Neubau der bernischen Kantonalbank in Burgdorf.

Gutachten des Preisgerichts.

Wettbewerb für eine Bernische Kantonalbank-Filiale in Burgdorf.

II. Preis. Entwurf Nr. 72 „Nervus rerum“ II. — Architekten Widmer, Erlacher & Calini, Bern und Basel.

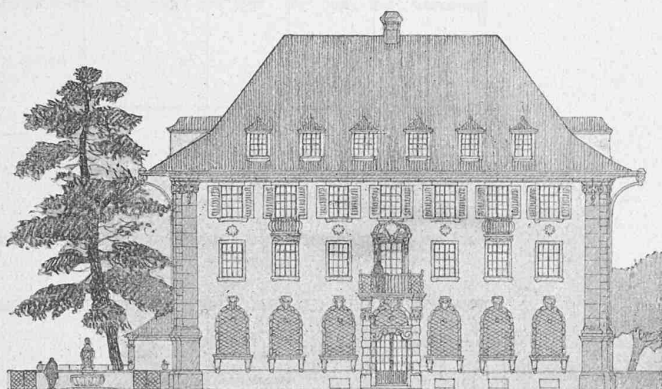
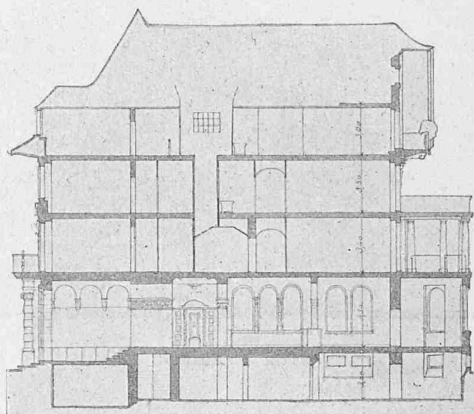
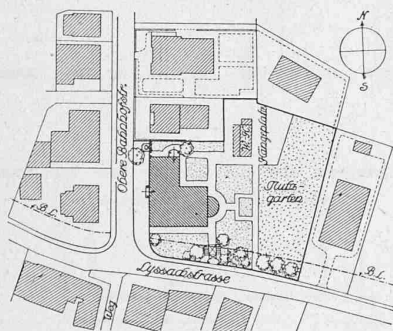
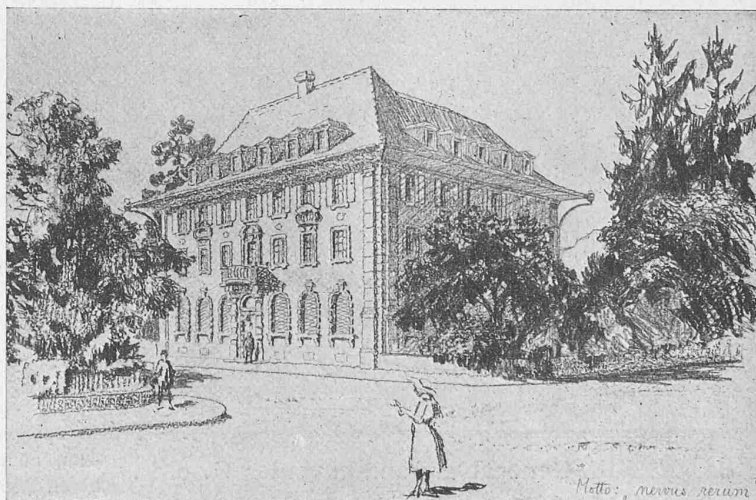
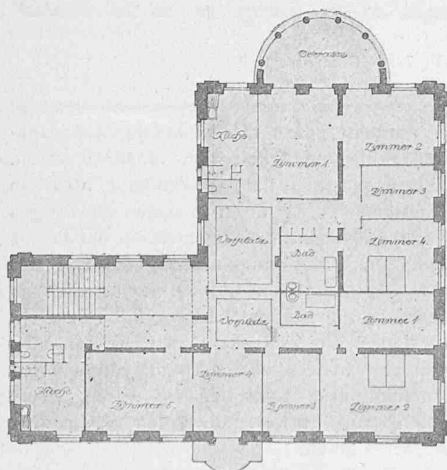
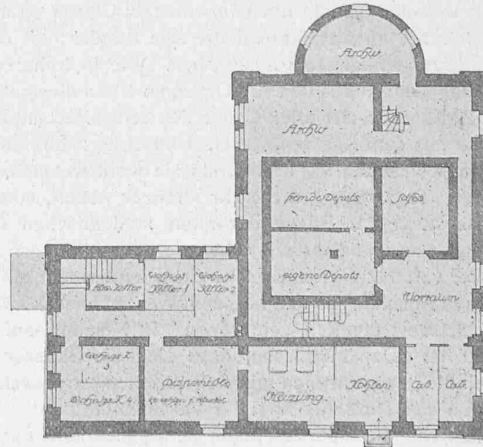
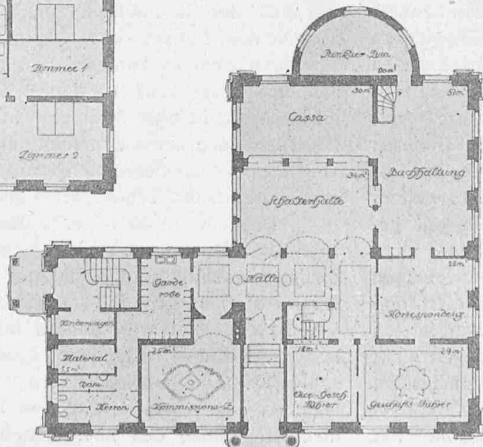
Nr. 72. „Nervus rerum“ II: Die Disposition des Grundrisses ist insofern günstig, als die Fassade an der Bahnhofstrasse bei der guten Ecklösung in erhöhtem Masse und in glücklicher Weise zur Geltung kommt. Dabei wird den Bedürfnissen der Bank in genügender Weise entsprochen. Die Lösung der Vorhalle und Windfang, sowie die Seiten- und Rückfassaden sind nicht einwandfrei. Die Einteilung der I. Etage ist ungenügend studiert. Die Hauptfassade an der Bahnhofstrasse mit schlichter, ruhiger Architektur, zeigt gute Verhältnisse.

Westfassade 1:400. — Entwurf Nr. 21 „Nervus rerum“ I. Orientierung wie bei Entwurf Nr. 72. — Grundrisse 1:400.

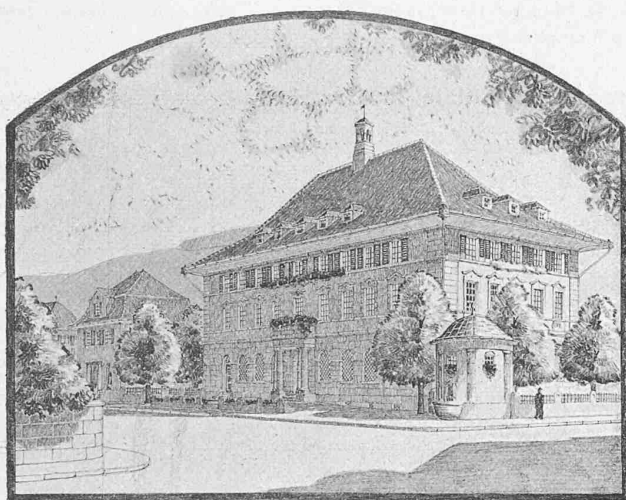
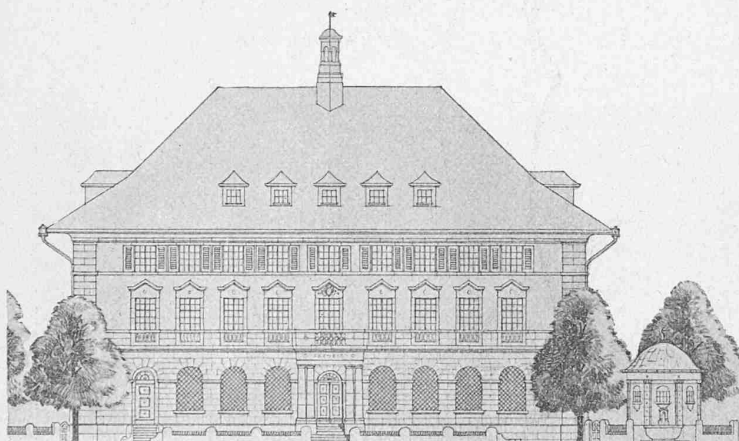
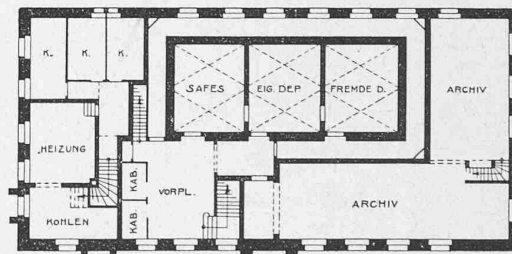
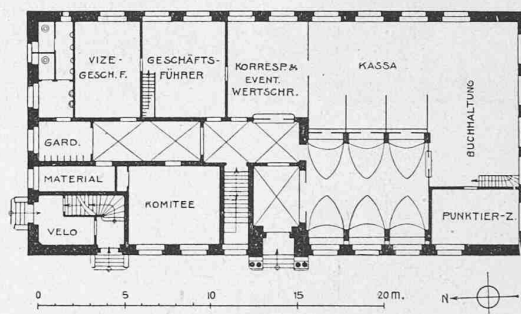
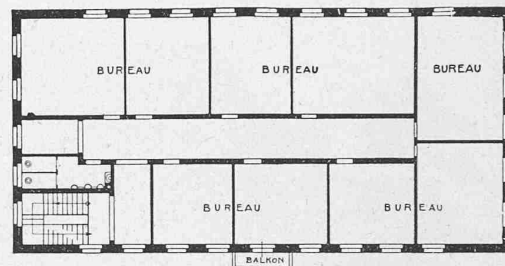
Nr. 21. „Nervus rerum“ I: Sorgfältig studiertes Projekt, mit gut gelöster Hauptfassade gegen die Bahnhofstrasse. Der Parterregrundriss ist nicht absolut einwandfrei und entbehrt zum Teil der nötigen Klarheit; durch einfache Verschiebung der Räume wäre eine wesentliche Verbesserung möglich. In konstruktiver Hinsicht weist das Projekt verschiedene Mängel auf. Auch ist die Beleuchtung der Guichets etwas knapp. Der Wohnungsgrundriss mit den langen Korridoren ist nicht praktisch. Die Gestaltung der Fassaden ist glücklich. Das Gebäude schmiegt sich vorteilhaft der Umgebung an. Die Diensttreppen vom Parterre zum Keller, sowie diejenige in der Dachstockwohnung sind im Allgemeinen ungenügend.

Grundrisse 1 : 400; Oben Lageplan 1 : 2500. — Entwurf Nr. 69 „Berntaler“. — Südfassade 1 : 400.

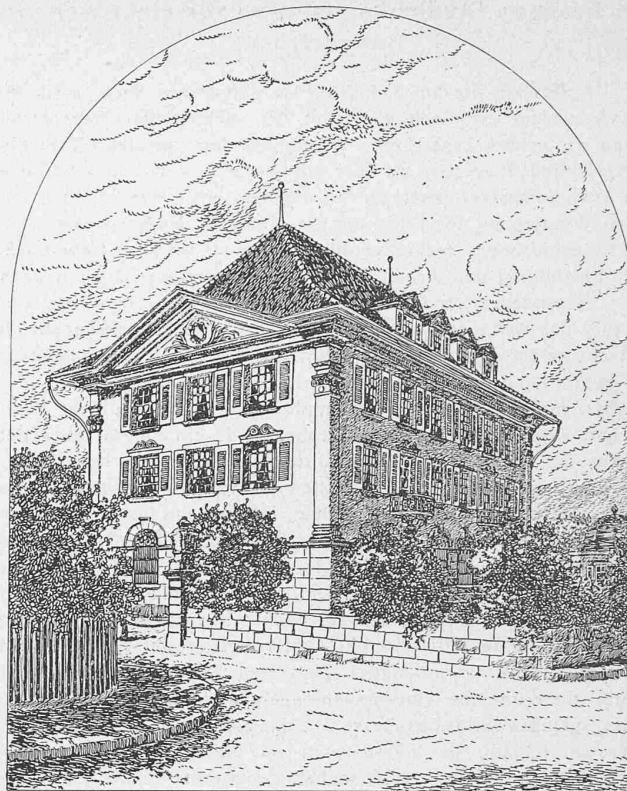
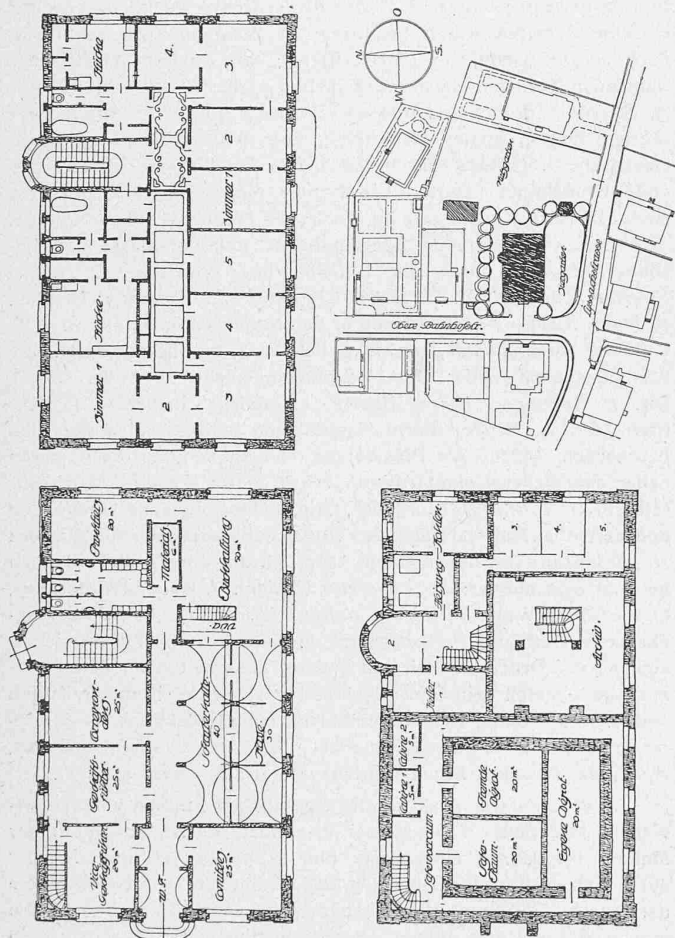
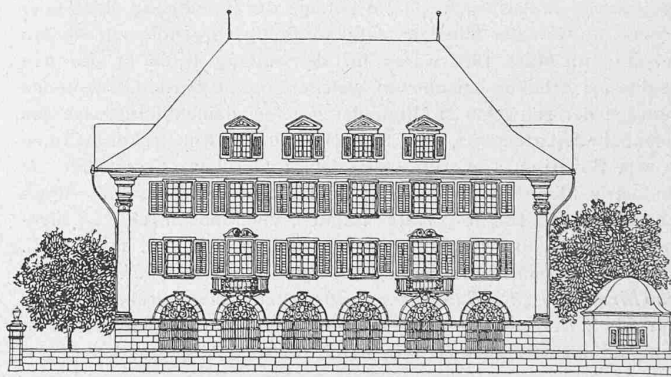
Nr. 69. „Berntaler“: Der Wert dieses Projektes liegt in der Knappheit seiner Grundrissanlage. Die Kassenanlage mit Publikumsraum erweist sich dabei als etwas zu stark eingeengt; beide sind im Uebrigen aber gut disponiert und beleuchtet. Die Treppe zum Archivraum ist schlecht plaziert; die Räume im Keller dagegen gut verteilt. Reizvoll ist die Fassade an der Lyssachstrasse. Der Wohnungsgrundriss wird durch verschiedene Vorplätze und Gänge mit

nicht ganz einwandfreier Beleuchtung kompliziert. Der Kubikinhalt des Gebäudes ist gering.
